Endringssøknad – Kile solkraftverk (Sør-Fron)

Endringssøknad – Kile solkraftverk (Sør-Fron)

Innlandet Fornybar Kile AS overtok anleggskonsesjonen for Kile solkraftverk den 26.09.2024. På bakgrunn av at valg av bedre panelteknologi gir bedret produksjon på samme areal og installasjon, samt valg av standard transformator gir bedre økonomi i prosjektet, søker vi om endring av anleggskonsesjonen etter energiloven § 3-1, begrunnet i oppdatert teknisk spesifikasjon:

Bilde: 20 fots 6,6 MVA transformator fra Huawei. Dette er samme stasjon som er i bruk på Furuset solkraftverk

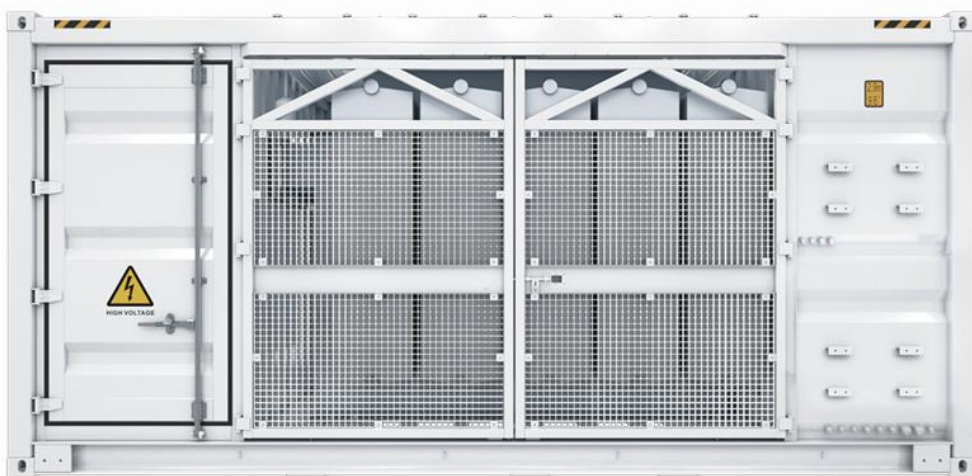
- Solcellemoduler: Bytte til 650 Wp (antall uendret). Ytre mål pr. modul øker marginalt; installert DC økes til 8,497 MWp.
 - 540 Wp panel er 2,256 x 1,133 m, totalareal vil være 33 412,66 m²
 - 650 Wp panel er 2,382*1,134 m, totalareal vil være 35 309,93 m²
 - Pitch blir uendret, så arealbehov for solkraftverket blir uendret
 - Høydeforskjellen på stativene med 650 Wp panel bli 14,5 cm høyere i bakkant.
- Vekselrettere/innmating (AC): 6,3 MW
 - Transformator: 1 stk 0,8/22 kV med ytelse inntil 6,6 MVA (fra 3 stk inntil 6,3 MVA i vedtaket).
